SERVICE MEDDELANDE

Angående: Winchesterdrive Rø 202
=====

Apparattyp: Skivminnesenhet ABC 850, 230 8440-15

Figur 1

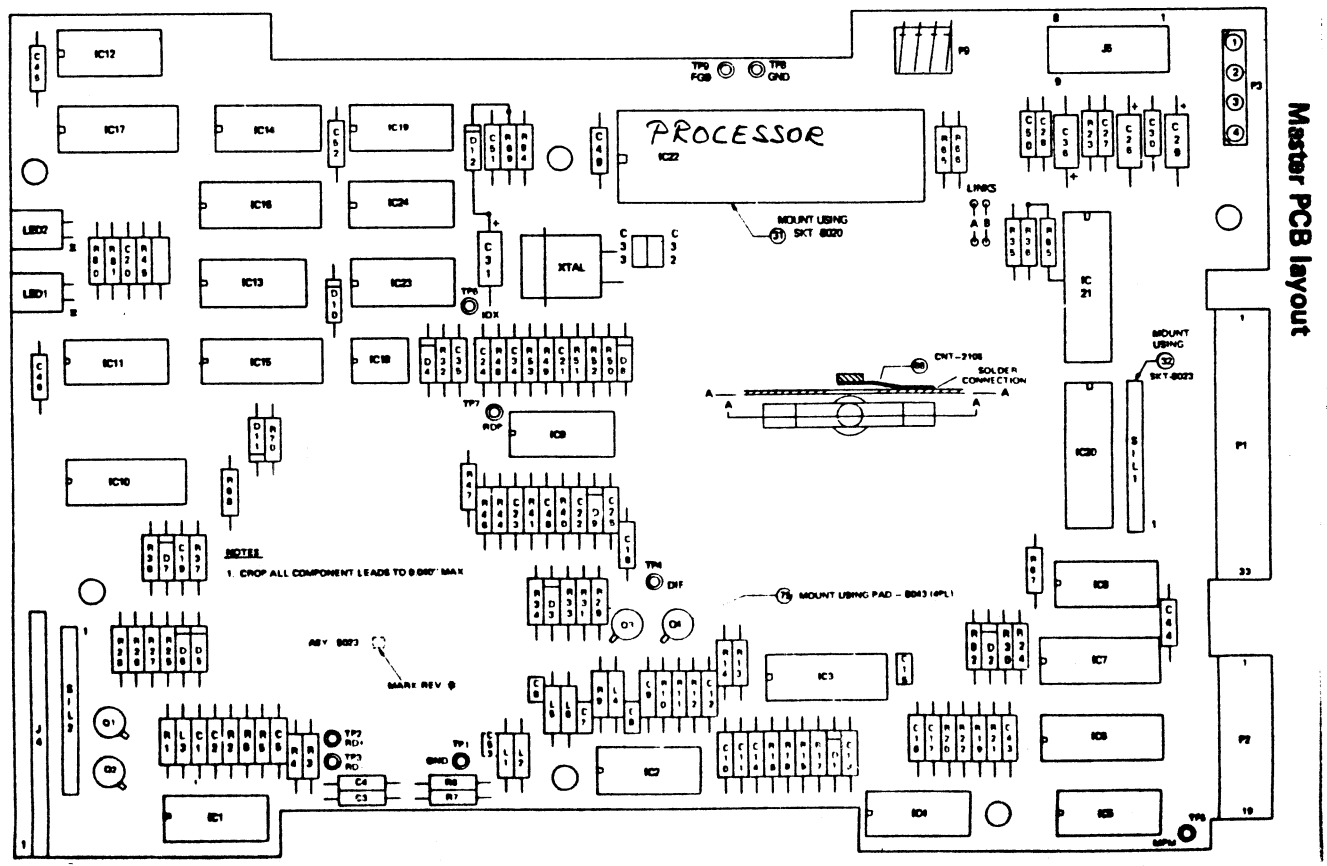
- Felsymptom:
1. Systemet låser vid start. Meny0 kommer ej fram på skärmen. Driven visar felkod "1", dvs lysdioden blinkar "kort, kort, kort, lång" (0001).
 2. Driven visar felkod "4". Lysdioden blinkar "kort, lång, kort, kort" (0100). Vid fränslag/tillslag av strömbrytaren omedelbart efteråt startar driven igen.
 3. Driven visar felkod "4", men den startar inte direkt efter en omstart utan apparaten måste svalna först.

- Felorsak:
1. Om skriv/läshuvudet är parkerat på spår 4 kan vissa drivar ge felkod "1" vid start.
 2. En störning kan få drivens microprocessor, att vid hastighetskontroll av motorn, ge felkod "4".
 3. Transistor Q7 på "Motor speed board" fel monterad. Lutar mot transistor Q3, vilket medför uppvärmning av Q7. Q3 styr ett relä till motorn och kan vid uppvärmning sluta leda vilket medför att motorn stannar.

Fältåtgärder: Felorsak 1 och 2 åtgärdas med en ändring i mjukvaran på drivens processor. Se figur 1.

Från serienr 8450400 på ABC 850 finns den nya processorn. Samtidigt införs även ett tillägg till serienumret "A00". När man byter processor skall man märka typetiketten med detta tillägg.

Ny processor finns på LUXOR PARTS. Vid byte av processor måste man se efter vilken stegmotor driven har. Det finns två typer av stegmotor.

Stegmotor (MOT 0006) med brett svart band
skall ha processor PGM-6052-12B.

Stegmotor (MOT 0050) med smalt svart band
skall ha processor PGM-6097-5B. Av de dri-
var vi fått har de flesta denna motor.
